**Respuesta a las observaciones del anteproyecto norma de
emisión para termoeléctricas**
**Proceso de consulta pública desarrollado durante el
15 de diciembre al 7 de abril de 2010**

Septiembre, 2010

Respuesta a las observaciones del anteproyecto norma de emisión para termoeléctricas Proceso de consulta pública desarrollado durante el 15 de diciembre al 7 de abril de 2010

Figura 1

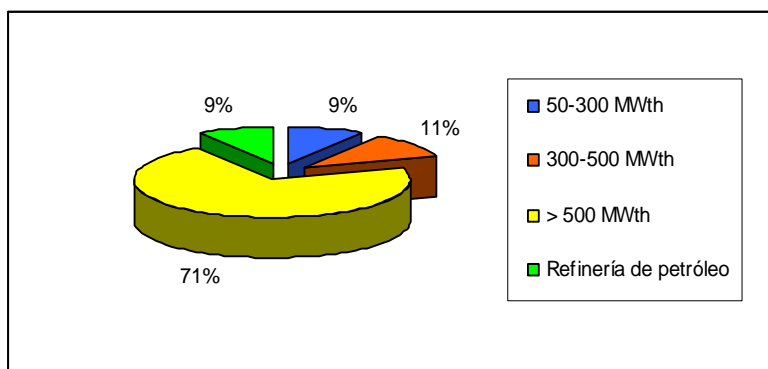
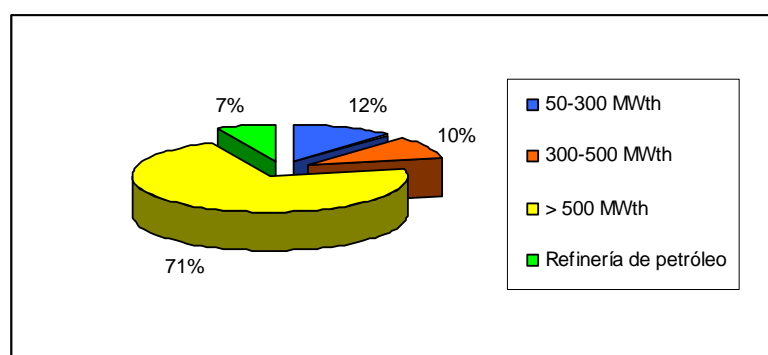
6. *El sector a regular solicita mayor gradualidad para las fuentes existentes, en vez de 3 años se solicita 5 años.*

Respuesta: El anteproyecto indica 3 años, considerando además que desde el 1º de enero de 2012 en adelante, aquella unidad que sea puesta en servicio se entenderá como fuente nueva. Se debe considerar que: una central toma cerca de 36 meses en construirse. La instalación del filtro de mangas en bocamina se demoró 12 meses y la conexión 8 días. La instalación del desulfurizador en Ventanas se demoró 18 meses y la conexión 28 días.

Figura 4: Comparación entre valores límites de emisión entre regulaciones internacionales

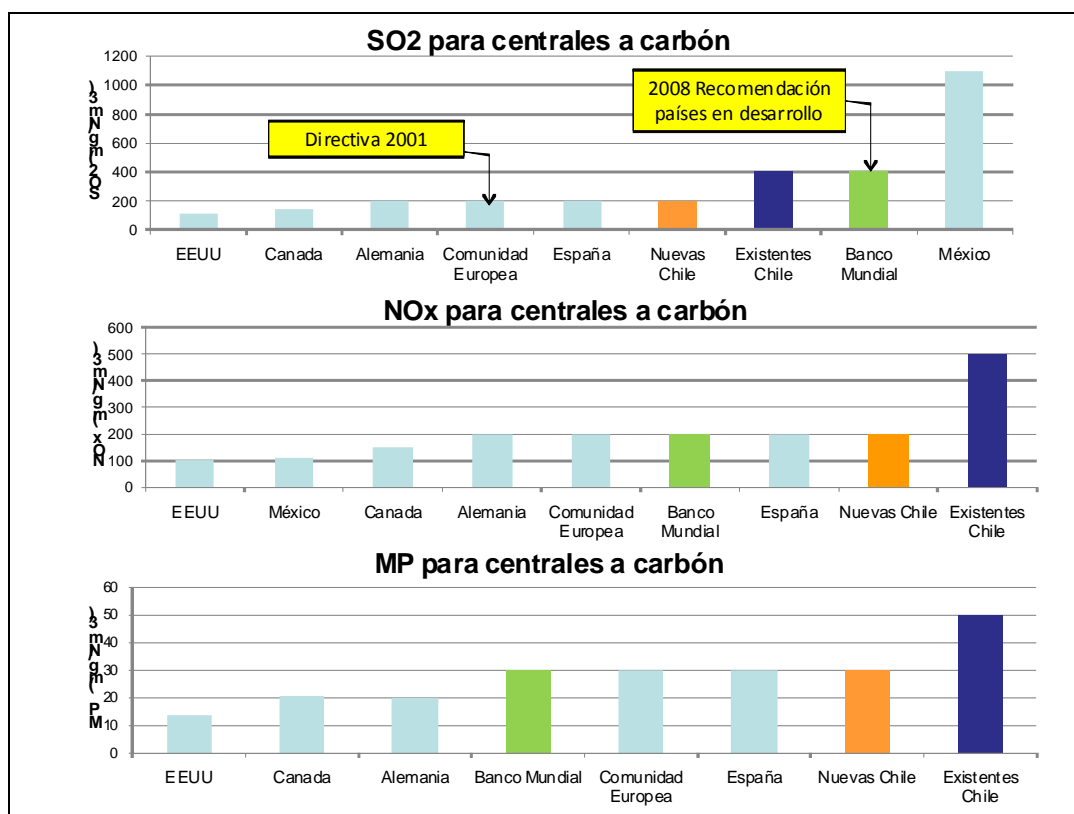
8. *Se afirma que los valores de la norma de emisión son más exigente que los valores límites que se exige a nivel internacional*

Respuesta: La afirmación anterior no corresponde a la tendencia de la regulación internacional, como se observa en la siguiente figura.

Figura 5

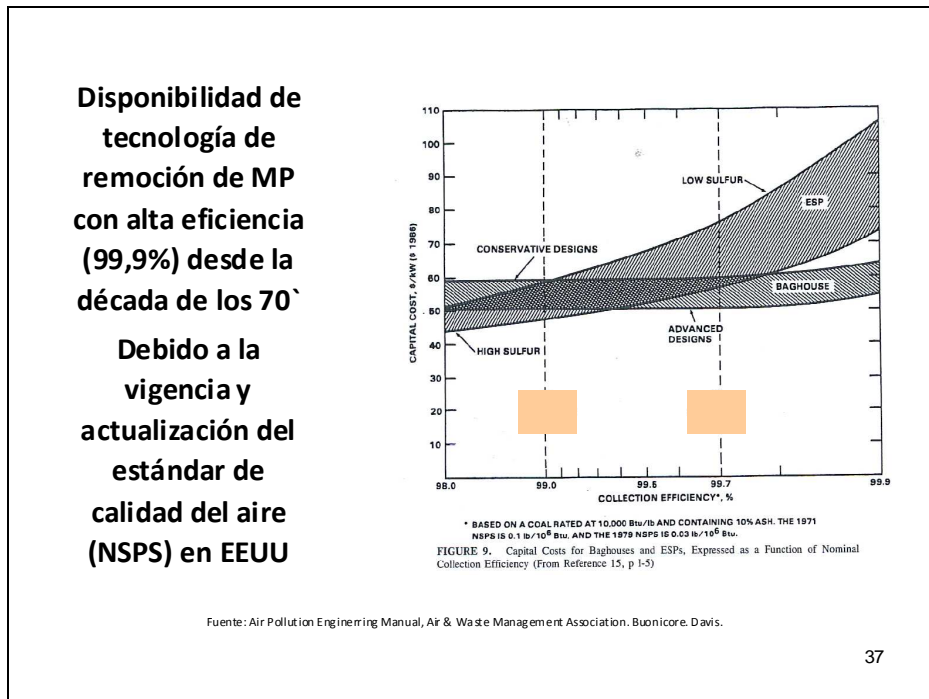
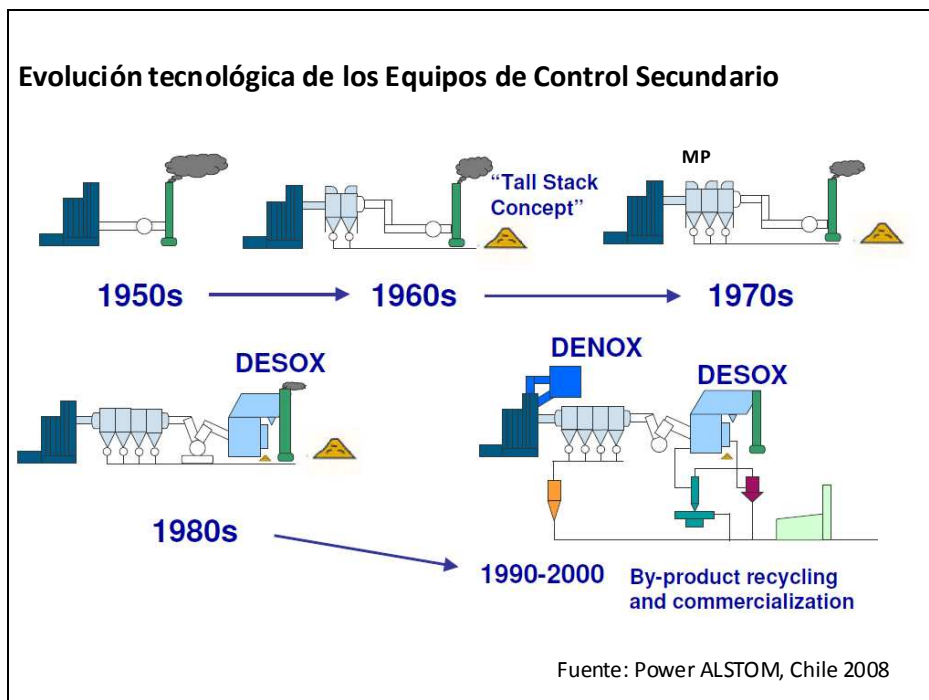
9. *Se pide que el valor de MP sea 100 mg/m3N para las termoeléctricas existentes que usan combustible sólido, en vez de 50 mg/m3N como indica el anteproyecto*

Respuesta: El resultado de la evaluación social del valor 100 mg/m3N da como resultado que no es costo-efectivo y reporta el beneficio social neto más bajo comparado con el valor de 50 mg/m3N o 30 mg/m3N.

Además la tecnología para reducir MP está disponible en el mercado desde la década de los '70, ver figura abajo, con eficiencias de remoción en el orden de 99,99%.

Figura 7

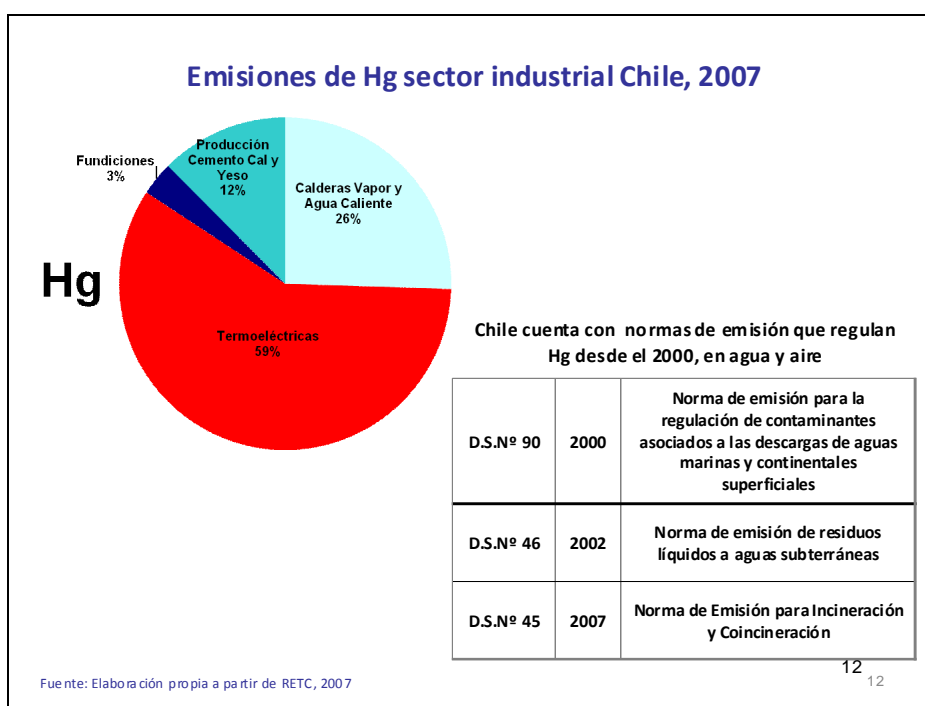
14. El sector a regular solicita que se postergue la regulación de mercurio (Hg), se argumenta que se desconoce la línea de base de metales pesados.

Se argumenta que no hay línea de base de Hg, sin embargo, el último reporte del RETC 2007, indica que la principal fuente emisora industrial de Hg corresponde al sector de termoeléctricas que utiliza carbón.

Figura 8: Antigüedad del parque térmico del SIC

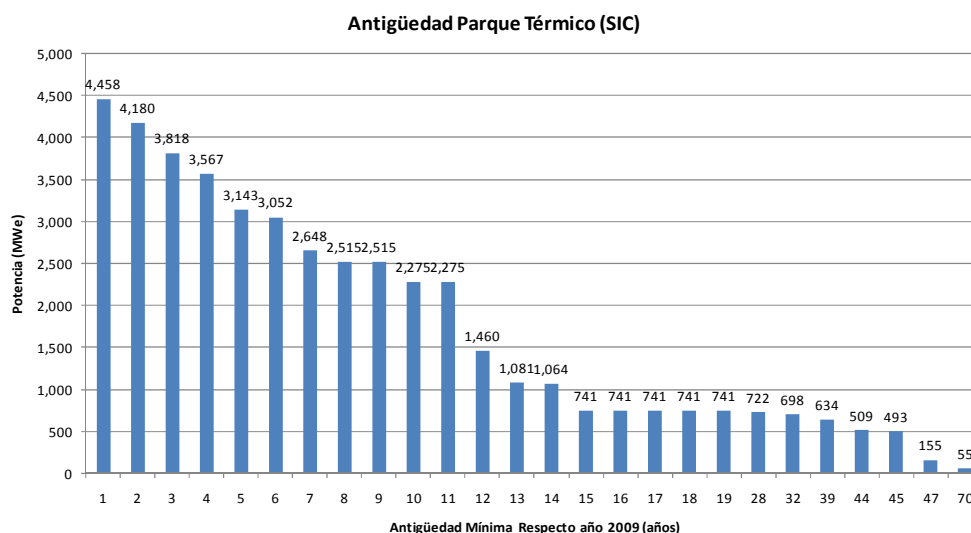
19. El sector a regular solicita que se deje fuera de la regulación a las centrales que denomina como de respaldo.

Respuesta: De acuerdo a las fechas de puesta en servicio de las centrales térmicas del SIC y SING, se construyeron las siguientes figuras las cuales muestran la antigüedad del parque existente. A pesar de la antigüedad de varias de las plantas generadoras en ambos sistemas eléctricos, no existe en la actualidad normativa alguna, desde el punto de vista eléctrico, ambiental o de regulación del mercado eléctrico, que exija el reponetamiento o renovación de las centrales que componen el parque generador. Por este motivo, la decisión de invertir en mejorar cualquier equipo, calidad o eficiencia de las instalaciones de las centrales generadoras, pasa sólo por una evaluación económica privada, o una recomendación propia de las entidades asociadas a la empresa en cuestión.

De las figuras siguientes se tiene que del total del parque térmico existente en el SIC, el 16%, es decir, 722 MW de la capacidad térmica instalada tiene igual o más de 24 años de servicio, por su parte en el SING, el 10%, es decir 345 MW, tiene igual o más de 24 años de servicio. Por ejemplo, en el SIC las centrales Laguna Verde (55 MW), Ventanas (338 MW) y Bocamina (125 MW) tienen más de 24 años de vida útil; en el SING las centrales U10 y U11 (75 MW) y la U12 (78 MW) tienen una antigüedad similar, todas ellas centrales térmicas a carbón. Por otra parte, del total de la capacidad térmica instalada en el SIC, el 35% (1554 MW) tiene entre 10 y 24 años de servicio, entre las cuales se encuentran la central térmica a carbón Guacolda (304 MW), y los ciclos combinados Nueva Renca (379 MW) y San Isidro (370 MW); en el SING, el 60% (2189 MW) tiene entre 10 y 24 años de servicio, por ejemplo, las centrales térmicas a carbón NTO 1 (132 MW) y CTM 1 (150 MW). Por último, en el SIC el 49% (2183 MW) de las centrales térmicas tiene menos de 10 años de servicio y en el SING dicha antigüedad representa el 30% del parque térmico.

Figura 10 : Volúmenes adjudicados Licitaciones de Distribuidoras SIC.

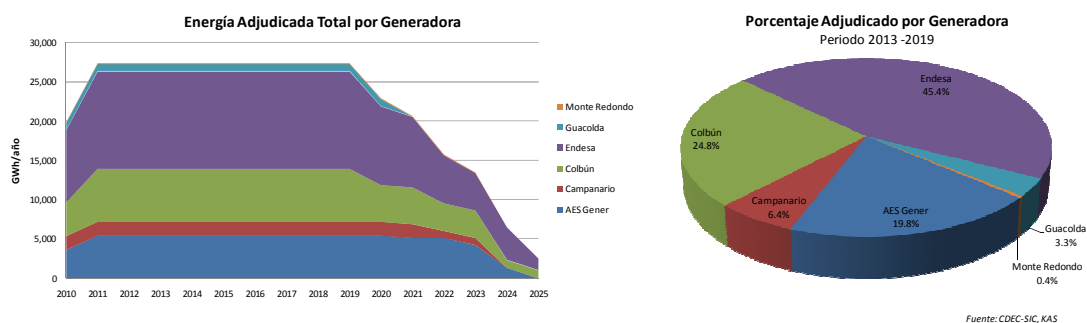
24. *El sector a regular afirma que la norma de emisión tendrá un efecto desfavorable pues traspasará sus costos a la tarifa de los clientes regulados*

Los volúmenes adjudicados en las licitaciones se presentan por etapa en el cuadro siguiente. El total adjudicado es de 27,376 [GWh/año], de los cuales Endesa suministrará aproximadamente un 45.4%, Colbún un 24.8%, Gener S.A. un 19.5%, y el resto se divide entre las empresas Campanario, Guacolda y Monte Redondo. Los bloques no licitados en el penúltimo proceso (900 GWh) corresponden a CGE, y fueron adjudicados en el último proceso de presentación de ofertas durante el segundo semestre del presente año.
